Stellungnahmen zur frühzeitigen Beteiligung	Behandlung der Stellungnahmen
I.	**Behörden und sonstige Träger öffentlicher Belange**	**Frist vom 08.03.2021 – 09.04.2021**

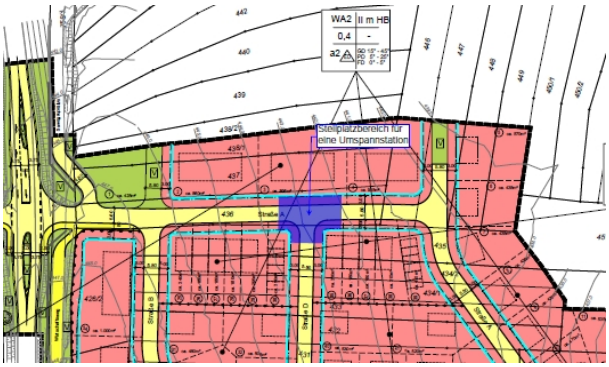
1.4	Netze BW GmbH Adolf-Pirrung-Straße 7 88400 Biberach <u>Schreiben vom 09.03.2021</u> Zur Versorgung des Neubaugebietes mit elektrischer Energie ist eine neue Umspannstation erforderlich. Die Station muss von einer öffentlichen Straße aus zugänglich sein und hat inkl. Arbeitsbereich für Betriebs- und Wartungsarbeiten einen Platzbedarf von ca. 5,5 m x 4,5 m. Im Bebauungsplanentwurf ist ein aus unserer Sicht günstiger Standortbereich eingezeichnet. Wir bitten ein entsprechendes Planzeichen an einer aus Ihrer Sicht geeigneten Stelle zu übernehmen und dort eine beschränkte persönliche Dienstbarkeit zu Gunsten der Netze BW einzuräumen.

Stellungnahmen zur frühzeitigen Beteiligung	Behandlung der Stellungnahmen
	Wir bitten um weitere Beteiligung am Verfahren und frühzeitige Absprache bezüglich der Bauausführung, sodass Synergieeffekte bei erforderlichen Neuverlegungen genutzt werden können. Auch vorbereitende Maßnahmen unsererseits können so rechtzeitig in die Wege geleitet werden. Zur Unterstützung Ihrer nächsten Planungsschritte können sie Lagepläne unseres aktuellen Leitungsbestandes im betroffenen Bereich bei der zuständigen Auskunftsstelle in 73728 Esslingen, Rennstraße 4 beantragen: · Tel.: 0711 289-53650 · Mail: Leitungsauskunft-Mitte@netze-bw.de · Web: https://www.netze-bw.de/partner/planenundbauen/Leitungsauskunft Bitte verwenden Sie für künftige Beteiligungen unsere allgemeine Mailadresse für die Netzplanung Strom und Gas: RZ.ALBNECKAR-NETZPLANUNG@netze-bw.de Weitere Anregungen oder Bedenken liegen von unserer Seite aus nicht vor. Für Fragen stehen wir Ihnen gerne zur Verfügung.

Der Standort für die Umspannstation (5,5m x 4,5 m) wird, entgegen dem ursprünglichen Vorschlag der Netze BW nicht im Kreuzungsbereich der Straßen „A“ und „D“, sondern in der öffentlichen Grünfläche im Westen (Grst. Nr. 1) untergebracht. Im Bebauungsplan wird dementsprechend eine Fläche für Versorgungsanlagen ausgewiesen. **BV: wird berücksichtigt**

*Lage des Kulturdenkmals (braun) im Gewann „Niederes Feld“ (Geltungsbereich: schwarz),* *Landesamt für Denkmalpflege im Regierungspräsidium Stuttgart* **BV: wird berücksichtigt**

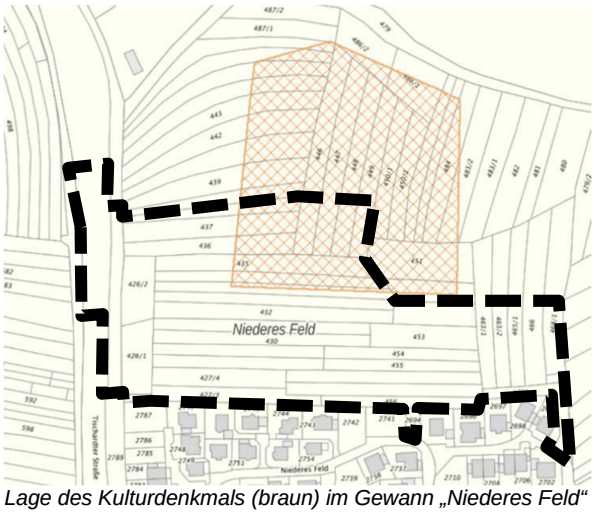
1.9.3	**Denkmalpflege** **Darstellung des Schutzgutes** Das Plangebiet berührt im Norden den Bereich des ausgedehnten Prüffalls jungsteinzeitliche Siedlungsstelle. Bislang existieren Lesefunde aus diesem Bereich, die auf eine Siedlungsstelle hinweisen. Bei Bodeneingriffen ist daher mit archäologischen Funden und Befunden - Kulturdenkmalen gem. § 2 DSchG - zu rechnen.

Stellungnahmen zur frühzeitigen Beteiligung	Behandlung der Stellungnahmen
	 Wir bitten um nachrichtliche Übernahme in die Planunterlagen. **Darlegung der konservatorischen Zielsetzung, weiteres Vorgehen** An der Erhaltung der archäologischen Kulturdenkmale besteht grundsätzlich ein öffentliches Interesse. Sollte an den Planungen in der vorliegenden Form festgehalten werden, regen wir Folgendes an: Um allseitige Planungssicherheit zu gewährleisten und spätere Bauverzögerungen zu vermeiden, sollten frühzeitig im Vorfeld der Erschließung archäologische Voruntersuchungen durch das Landesamt für Denkmalpflege im Regierungspräsidium Stuttgart (LAD) durchgeführt werden. Zweck dieser Voruntersuchungen ist es festzustellen, ob bzw. in welchem Umfang es nachfolgender Rettungsgrabungen bedarf. Dazu bietet das Landesamt für Denkmalpflege den Abschluss einer öffentlich-rechtlichen Vereinbarung zu den Rahmenbedingungen an, d.h. insbesondere zu Fristen für die Untersuchungen und zur Kostenbeteiligung des Veranlassers. Nähere Informationen finden sie unter (http://www.denkmalpflege-bw.de/denkmale/projekte/archaeologische-denkmal-pflege/pilotprojekt-flexible-prospektionen.html). Die archäologische Voruntersuchung des geplanten Baugebietes bedarf im Regelfall aufgrund seiner Größe einer baurechtlichen Genehmigung, die auch eine erforderliche naturschutzrechtliche Genehmigung (nebst ggf. weiterer betroffener Fachbereiche) umfasst. Der Vorhaben-/ Erschließungsträger beantragt alle erforderlichen Genehmigungen bei den zuständigen Behörden und unterrichtet das LAD, sobald diese vorliegen. Vorsorglich weisen wir darauf hin, dass im Falle notwendiger Rettungsgrabungen durch das LAD	Der Erschließungsträger und die Gemeinde stimmen sich wegen der Vorgehensweise bezüglich der archäologischen Voruntersuchungen mit dem Landesamt für Denkmalpflege ab. Der Hinweis unter Punkt 2.2 „Archäologische Funde“ wird wie folgt geändert: (*Ergänzungen kursiv*) **2.2 Archäologische Funde** *Das Plangebiet berührt im Norden den Bereich des ausgedehnten Prüffalls jungsteinzeitliche Siedlungsstelle (siehe Abbildung). Bislang existieren Lesefunde aus diesem Bereich, die auf eine Siedlungsstelle hinweisen. Bei Bodeneingriffen ist daher mit archäologischen Funden und Befunden - Kulturdenkmalen gem. § 2 DSchG - zu rechnen.* *Auf die Einhaltung der Bestimmungen der §§ 20 und 27 DSchG wird verwiesen. Sollten bei der Durchführung der Maßnahme archäologische Funde oder Befunde entdeckt werden, sind gemäß § 20 DSchG Denkmalbehörde(n) oder Gemeinde umgehend zu benachrichtigen. Archäologische Funde (Steinwerkzeuge, Metallteile, Keramikreste, Knochen, etc.) oder Befunde (Gräber, Mauerreste, Brandschichten, bzw. auffällige Erdverfärbungen) sind bis zum Ablauf des vierten Werktages nach der Anzeige in unverändertem Zustand zu erhalten, sofern nicht die Denkmalschutzbehörde oder das Regierungspräsidium Stuttgart (Referat 84.2) mit einer Verkürzung der Frist einverstanden ist. Auf die Ahndung von Ordnungswidrigkeiten (§ 27 DSchG) wird hingewiesen. Bei der Sicherung und Dokumentation ar-*

Stellungnahmen zur frühzeitigen Beteiligung	Behandlung der Stellungnahmen
	die Bergung und Dokumentation der Kulturdenkmale ggf. mehrere Wochen in Anspruch nehmen kann und durch den Vorhabenträger finanziert werden muss. Darüber hinaus wird auf die Einhaltung der Bestimmungen der §§ 20 und 27 DSchG verwiesen. Sollten bei der Durchführung der Maßnahme archäologische Funde oder Befunde entdeckt werden, sind gemäß § 20 DSchG Denkmalbehörde(n) oder Gemeinde umgehend zu benachrichtigen. Archäologische Funde (Steinwerkzeuge, Metallteile, Keramikreste, Knochen, etc.) oder Befunde (Gräber, Mauerreste, Brandschichten, bzw. auffällige Erdverfärbungen) sind bis zum Ablauf des vierten Werktages nach der Anzeige in unverändertem Zustand zu erhalten, sofern nicht die Denkmalschutzbehörde oder das Regierungspräsidium Stuttgart (Referat 84.2) mit einer Verkürzung der Frist einverstanden ist. Auf die Ahndung von Ordnungswidrigkeiten (§ 27 DSchG) wird hingewiesen. Bei der Sicherung und Dokumentation archäologischer Substanz ist zumindest mit kurzfristigen Leerzeiten im Bauablauf zu rechnen. Für weitere Informationen und Terminabsprachen wenden Sie sich bitte an das Landesamt für Denkmalpflege, Dr. Jörg Bofinger (Tel. 904 45 146). Wir bitten, diese Hinweise in die Planunterlagen einzufügen. Für Rückfragen wenden Sie sich bitte an Dr. Jörg Bofinger, Landeskonservator, Tel.: 0711 904 45 146 und Herrn Lucas Bilitsch, Tel.: 0711/904-45170, Lucas Bilitsch@rps.bwl.de.	*chäologischer Substanz ist zumindest mit kurzfristigen Leerzeiten im Bauablauf zu rechnen.* *Für weitere Informationen und Terminabsprachen wenden Sie sich bitte an das Landesamt für Denkmalpflege, Dr. Jörg Bofinger (Tel. 904 45 146).*

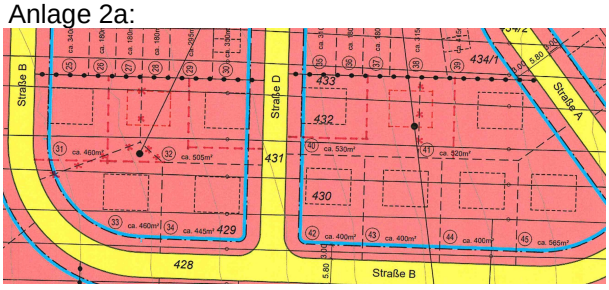
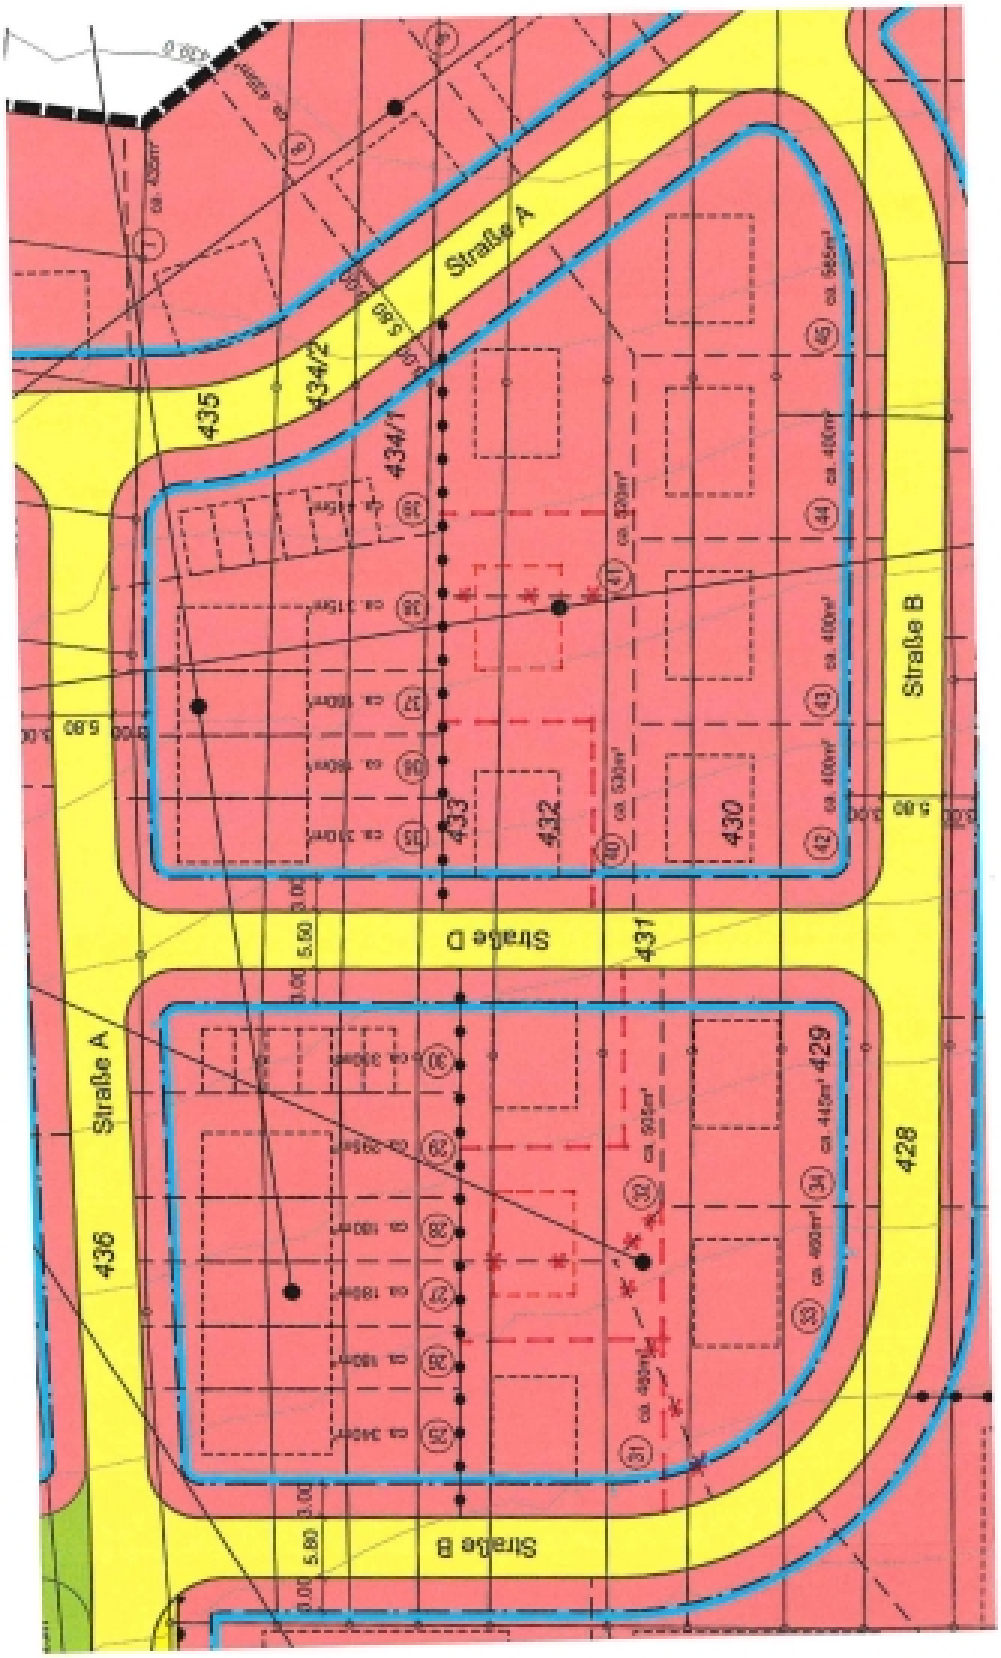
2.3	Bürger 3: [redacted] <u>Schreiben vom 27.03.2021</u> zu dem vorliegenden Bebauungsplanvorentwurf hätte ich folgende Anregungen. Da dies in nächster Zeit vermutlich die letzte Möglichkeit zur Baulandgewinnung in Kohlberg sein wird, sollte man

Stellungnahmen zur frühzeitigen Beteiligung	Behandlung der Stellungnahmen
	sowohl auf eine einigermaßen optimale Ausnutzung des Umlegungsgebiets als auch auf eine evtl. damit zu verdichtete Bebauung schauen. 1. In der Anlage 1 habe ich Ihnen eine Anregung für das geplante Mehrfamilienhaus eingezeichnet. Hier könnte man die maximal zulässige Gebäudelänge von 30m ausnutzen. Der ohnehin nicht optimal geplante Grenzverlauf sollte dann geändert werden. Anlage 1: 2. Zu Anlage 2a hätte ich folgende Anregung. Meiner Meinung nach sind Bauplätze größer 500 m² in heutiger Zeit fragwürdig. Deshalb wären hier zusätzlich 2 Bauplätze für Einzelhäuser möglich, mit eigener Zufahrt wie im angrenzenden Baugebiet ebenfalls praktiziert. Anlage 2a:

**siehe Anlagen zu 2.3 (vergrößerte Abbildung)**	Bei den im Plan dargestellten Grundstücksgrenzen handelt es sich um geplante Grundstücke (ohne Normencharakter). Die Grundstücksgrößen und -zuschnitte können im Rahmen der Vergabe bzw. Verkauf der Grundstücke geändert werden. Die genannten Vorschläge für die Grundstückseinteilung können umgesetzt werden, ohne die Festsetzungen des Bebauungsplans ändern zu müssen. **BV: wird zur Kenntnis genommen**

Stellungnahmen zur frühzeitigen Beteiligung	Behandlung der Stellungnahmen
	Anlage 2b:

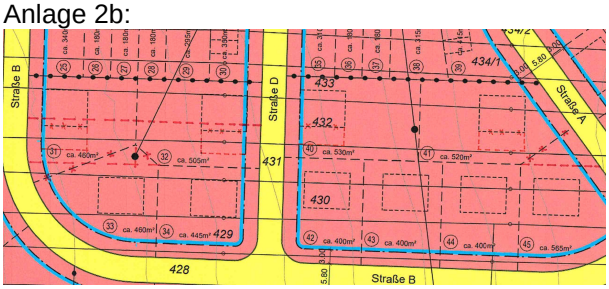
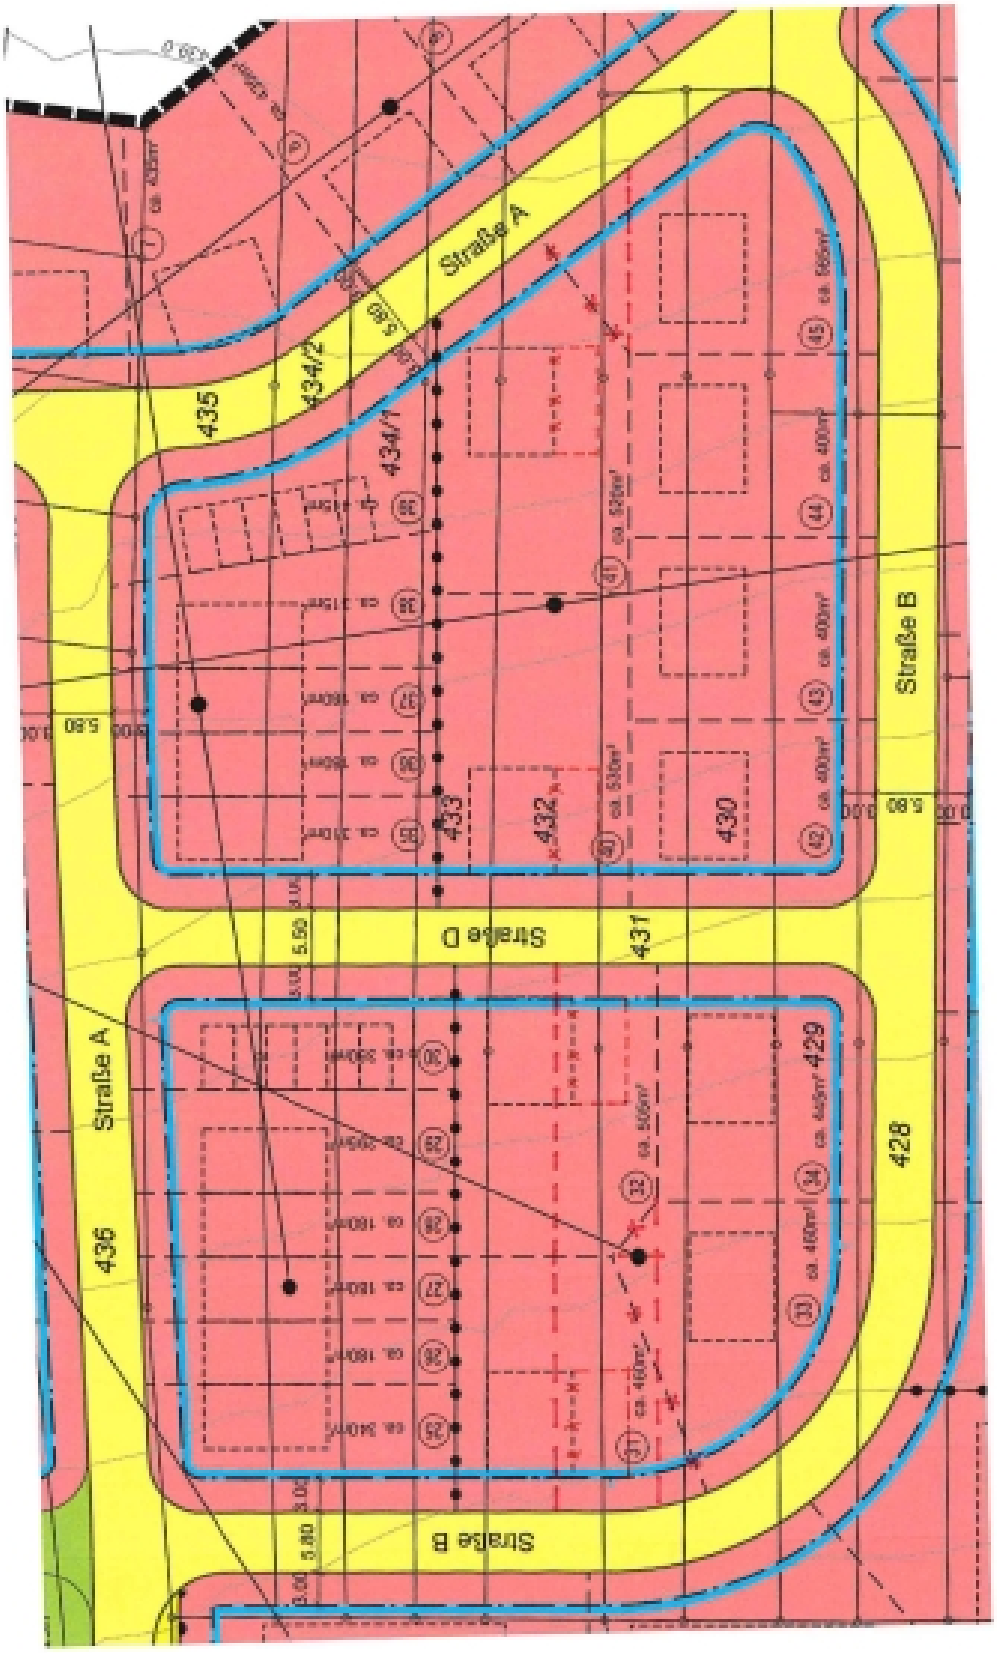
Alternativ wäre in Anlage 2b für das selbe Gebiet eine Doppelhausbebauung denkbar. Da im ganzen Gebiet bisher nur 2 Gebäude für Doppelhäuser vorgesehen sind wäre hier eine Möglichkeit zusätzlich welche zu realisieren. Entweder durch eine Festlegung bereits als Doppelhäuser oder zumindest die geplanten Gebäudekörper so zu vergrößern, dass sowohl Einzel- als auch Doppelhäuser möglich wären und dies ohne eine Änderung des Bebauungsplans oder Befreiungen.

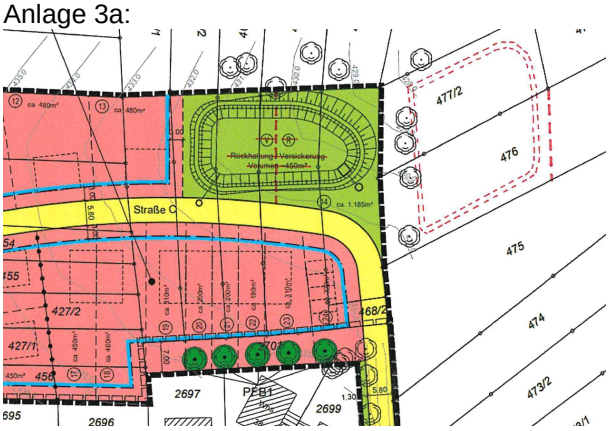
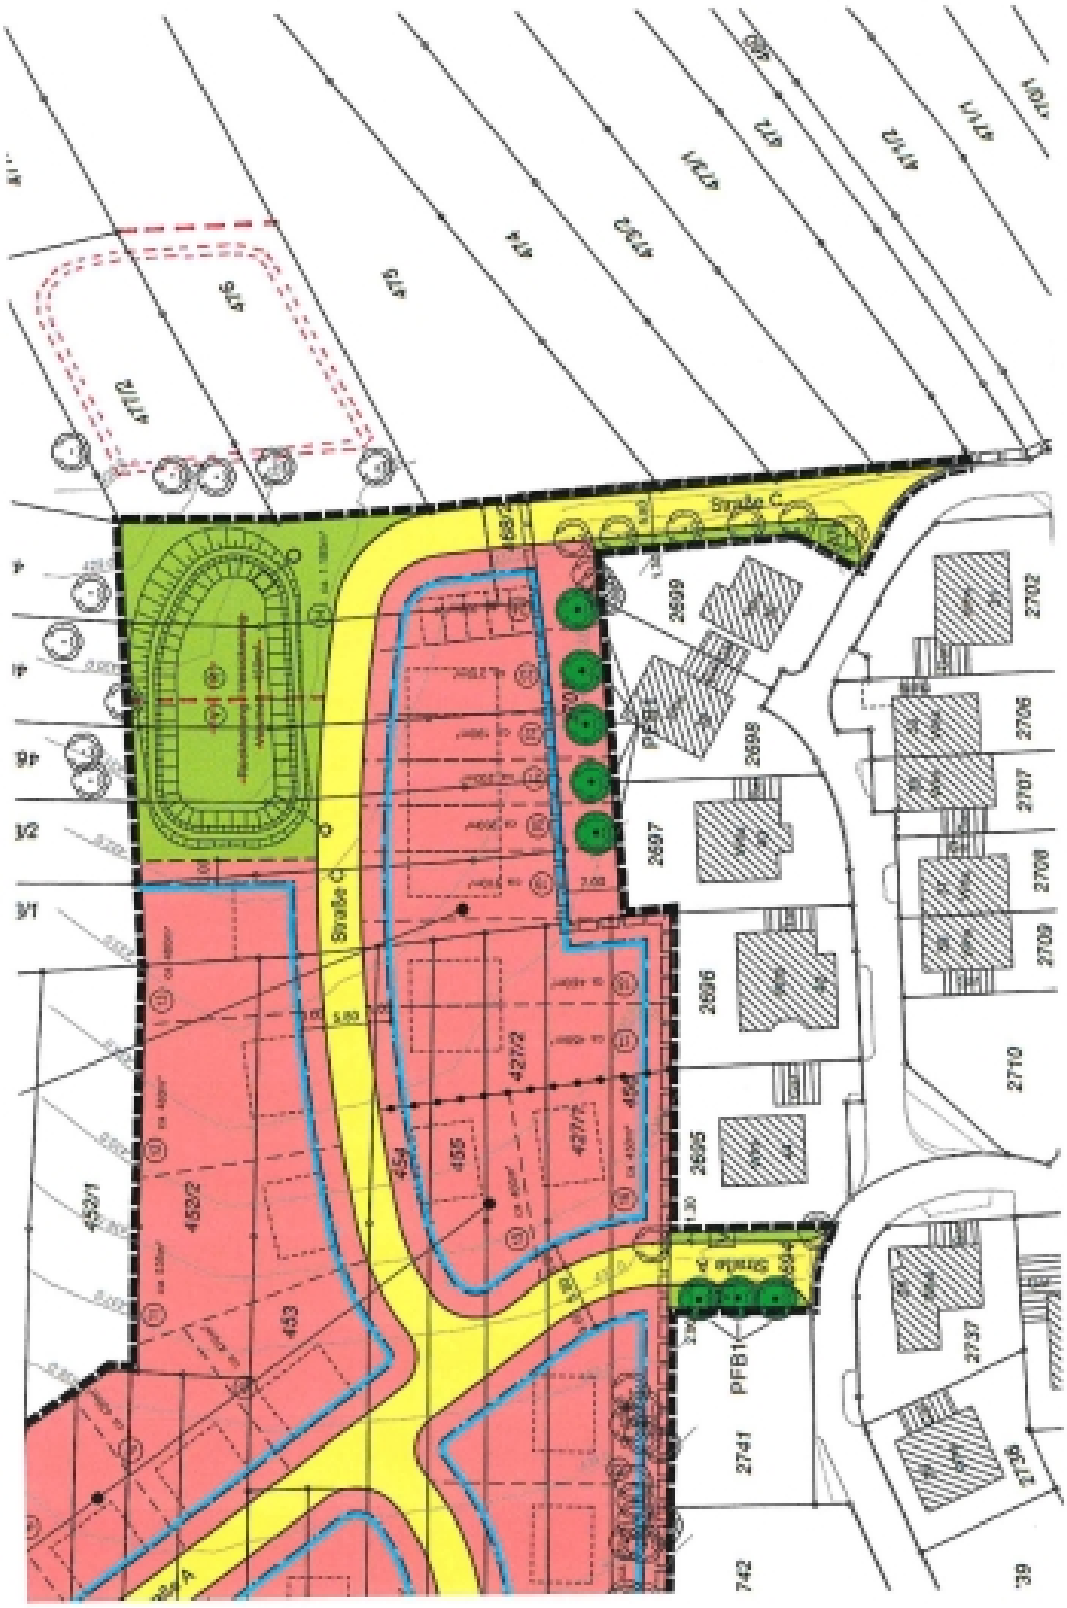
2.3.1	3. Die Anlagen 3a und 3b betreffen die geplante Retentionsanlage. Wie wohl von einem Gemeinderatsmitglied bereits gewünscht bin auch ich der Ansicht, dass der Standort des Retentionsbeckens nochmals überprüft werden sollte. Von der Lage her wären hier 2 wunderschöne Einfamilienhäuser mit Blick zum Jusi möglich. Wieso eine andere Variante, wie im Mitteilungsblatt ausgeführt, nicht möglich sein soll ist für mich nicht nachvollziehbar. Dass das Wasser nicht bergauf läuft ist hinlänglich bekannt, aber so wie im Strukturkonzept Variante 3 vom 28.08.2020 dargestellt müsste eine andere Lösung gesucht werden. Dazu müsste die Gemeinde bzw. die STEG mit den Eigentümern der zusätzlich betroffenen Flurstücke noch Grundstücksverhandlungen führen. Die Anlage 3a zeigt die Retentionsanlage östlich der bisher geplanten, im direkten Anschluss an das bisherige Umlegungsgebiet. Anlage 3a:

Stellungnahmen zur frühzeitigen Beteiligung	Behandlung der Stellungnahmen
	Anlage 3b: Dies wären meine Anregungen zum Bebauungsplanvorentwurf "Niederes Feld". Nach meiner Einschätzung werden wir hier für Kohlberg ein sehr schönes und sicher auch sehr attraktives Wohngebiet erhalten. **siehe Anlagen zu 2.3 (vergrößerte Abbildung)**	Die Möglichkeit, die Retentionsanlage außerhalb des Plangebiets unterzubringen wurde geprüft und im Gemeinderat mehrfach diskutiert. Alternativstandorte scheiden insbesondere Aufgrund der Eigentumsverhältnisse, des Herstellungsaufwands und den zum Teil hohen naturschutzrechtlichen Anforderungen aus. **BV: führt zu keiner Änderung des Entwurfs**

Anlage 3b

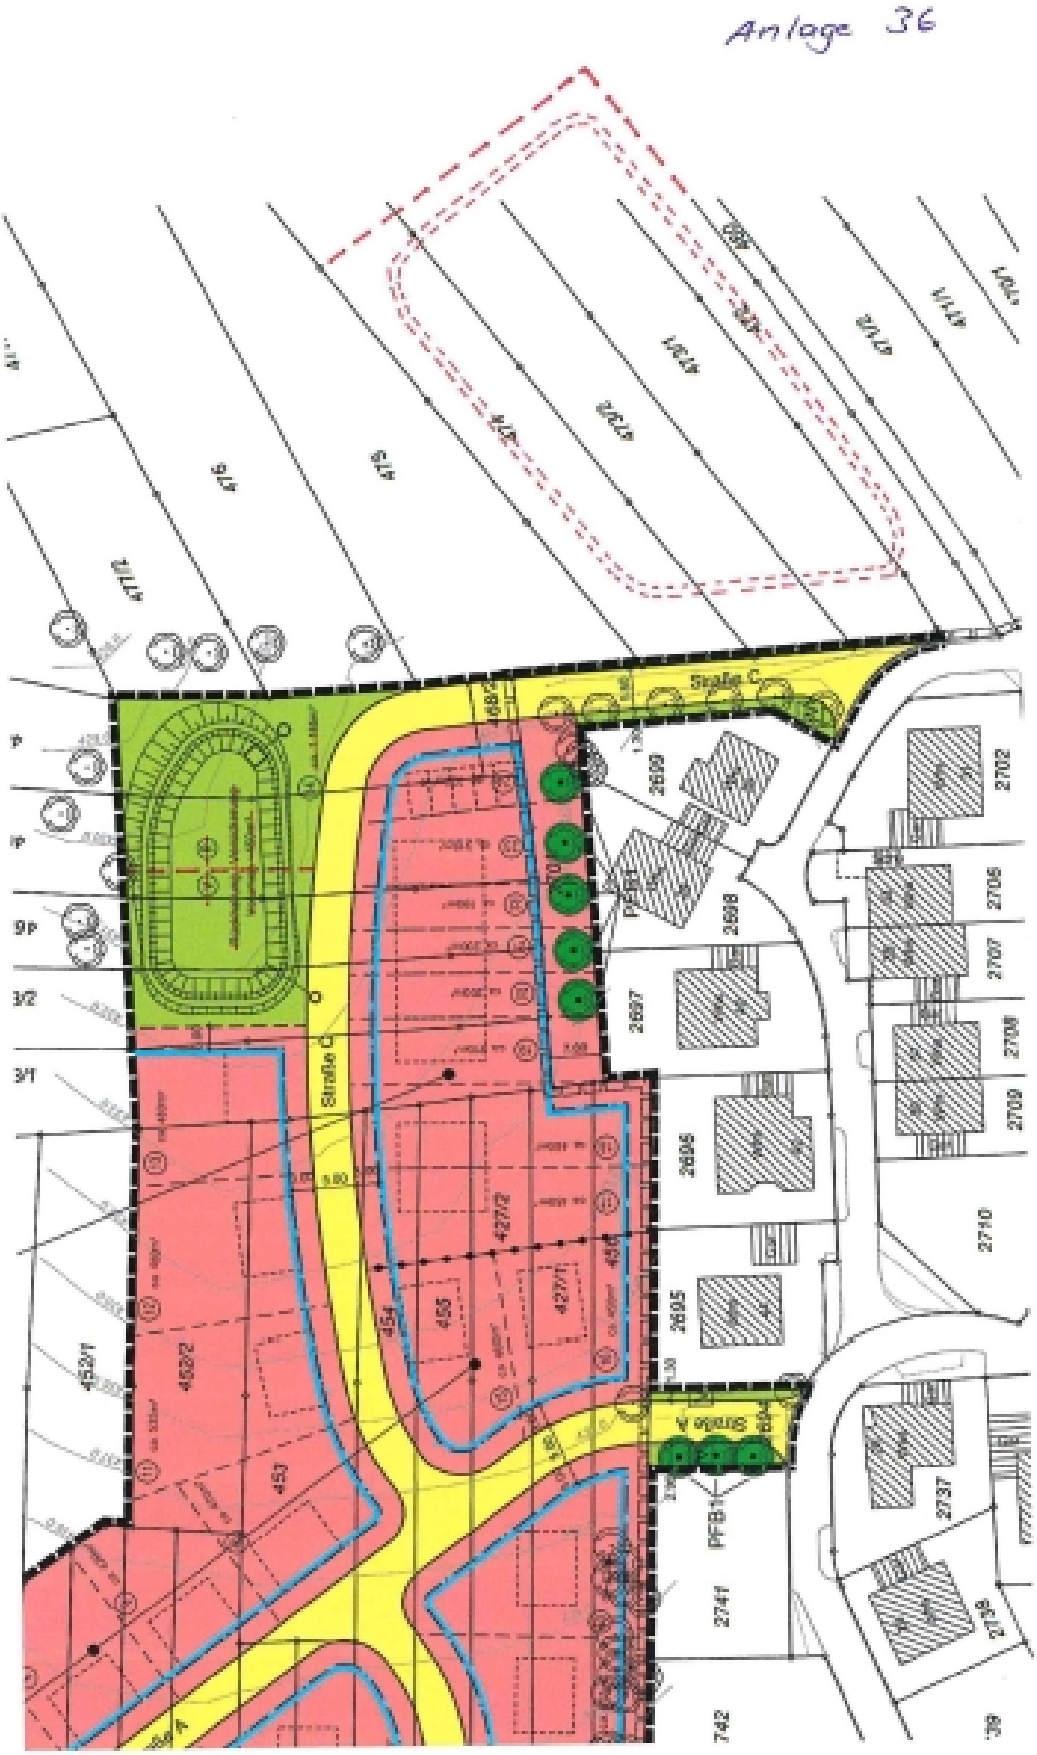
In der Anlage 3b ist die Retentionsanlage entlang des bestehenden Feldwegs (Flurstück 460) vorgesehen. Hier könnte man sich auch vorstellen eine größere Fläche einzubeziehen, welche dann evtl. auch eine ökologisch und landschaftsplanerisch anspruchsvollere Gestaltung ermöglichen würde.
